BESCHLUSSAUSFERTIGUNG

Bebauungsplan "Solarpark Rabenberg" - Beratung/Abwägung der eingegangenen Stellungnahmen und Satzungsbeschluss gemäß § 10 BauGB

Information und Entscheidung zu den Äußerungen aus der Offenlage nach § 4 Abs. 2 BauGB und § 3 Abs. 2 BauGB

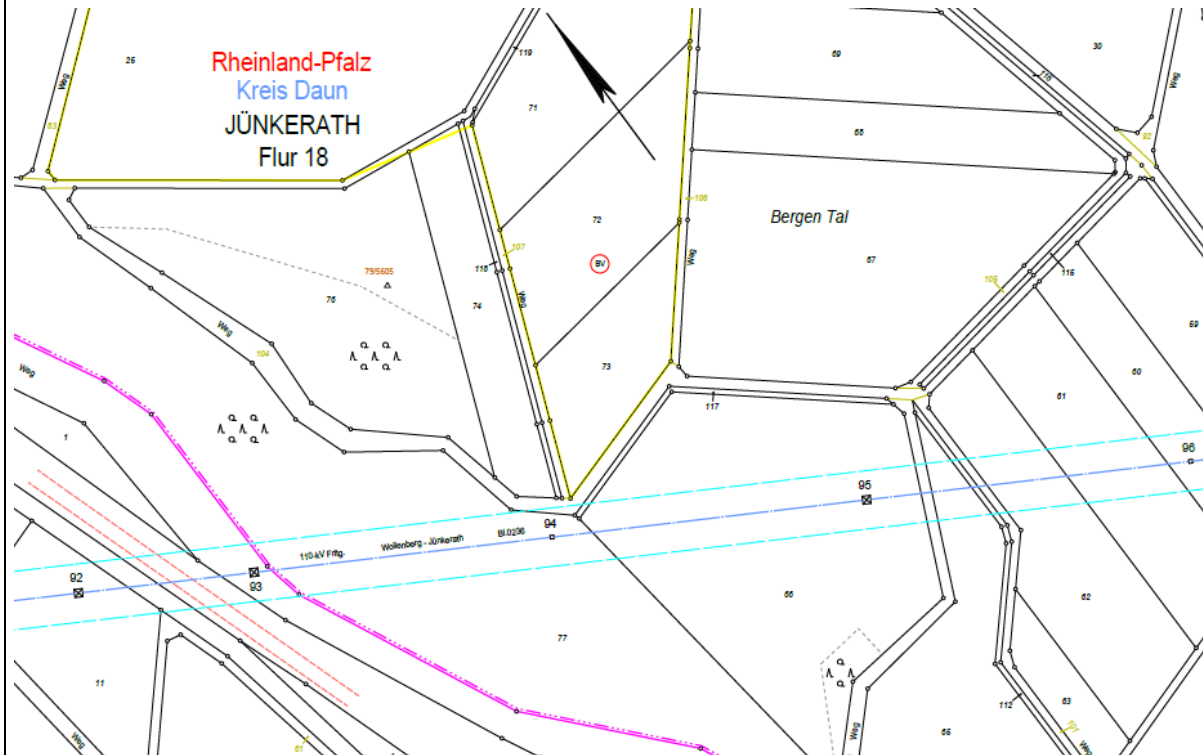
Zu 30. Westnetz GmbH, 44139 Dortmund	29.03.2022
Sehr geehrte Damen und Herren, in dem von uns beigelegten Lageplan im Maßstab 1 : 2000 haben wir die o. g. Hochspannungsfreileitung mit Leitungsmittellinie, Maststandorten und Schutzstreifengrenzen eingetragen. Der Planbereich der obigen Maßnahme liegt bereits außerhalb des 2 x 16,00 m = 32,00 m breiten Schutzstreifens der im Betreff genannten Hochspannungsfreileitung. Wir weisen darauf hin, dass sich die tatsächliche Lage der Hochspannungsfreileitung und somit auch das Leitungsrecht allein aus der Örtlichkeit ergeben. Falls dennoch Arbeiten im Schutzstreifen der Hochspannungsfreileitung durchgeführt werden sollen, bitten wir um erneute Beteiligung. Damit die Sicherheit der Stromversorgung gewährleistet bleibt und außerdem jegliche Gefährdung auf der Baustelle im Bereich der Freileitung ausgeschlossen wird, muss sorgfältig darauf geachtet werden, dass immer ein genügender Abstand zu den Bauteilen der Freileitung eingehalten wird (siehe „Schutzanweisung Versorgungsanlagen für Baufachleute/Bauherrn“ der Westnetz GmbH). Der Bauherr hat die von ihm Beauftragten sowie sonstige auf der Baustelle anwesenden Personen und Unternehmen entsprechend zu unterrichten. Der Bauherr haftet gegenüber der Westnetz GmbH im Rahmen der gesetzlichen Bestimmungen für sämtliche Schäden, die durch ihn und seine Erfüllungsgehilfen an der Hochspannungsfreileitung, den Masten und deren Zubehör verursacht werden.	Die Hinweise werden zur Kenntnis genommen. Die Leitung mit ihrem Schutzstreifen wurde nachrichtlich in der Planzeichnung dargestellt. Das Plangebiet wird allerdings nicht tangiert. Die Hinweise werden zur Kenntnis genommen und sind zu beachten.

Diese Stellungnahme betrifft nur die von uns betreuten Anlagen des 110-kV Netzes. Für weitere Fragen stehen wir Ihnen gerne zur Verfügung.

Beschluss: Die Hinweise werden zur Kenntnis genommen und sind zu beachten. Planänderungen ergeben sich nicht.

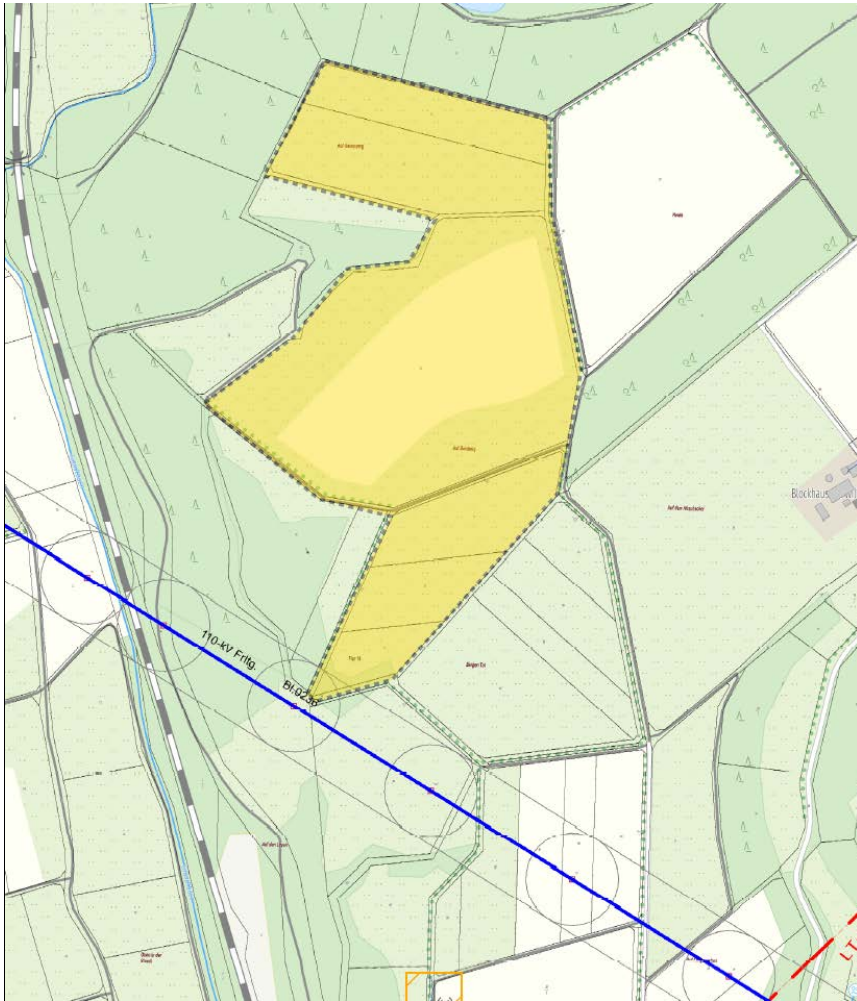
Als Anlage senden wir Ihnen einen Planausschnitt in dem unsere im Planungsgebiet vorhandenen Leitungen/Anlagen eingetragen sind mit der Bitte, diese bei der weiteren Planung zu berücksichtigen.

Diese Stellungnahme betrifft nur die von uns betreuten Anlagen des 20 KV-Netzes.

Für die im Plangebiet vorhandenen 110 kV Hochspannungsleitungen erhalten Sie von der Westnetz Leitungsrechte, Dortmund eine gesonderte Stellungnahme.

Sollten Änderungen unserer Leitungen/Anlagen notwendig werden, so richtet sich die Kostentragung nach den bestehenden Verträgen bzw. sonstigen Regelungen.

Die Hinweise werden zur Kenntnis genommen und sind zu beachten. Die Leitung wurde nachrichtlich in den Planunterlagen dargestellt.

Das Plangebiet wird allerdings nicht tangiert.

Beschluss: Die Hinweise werden zur Kenntnis genommen und sind zu beachten. Planänderungen ergeben sich nicht.
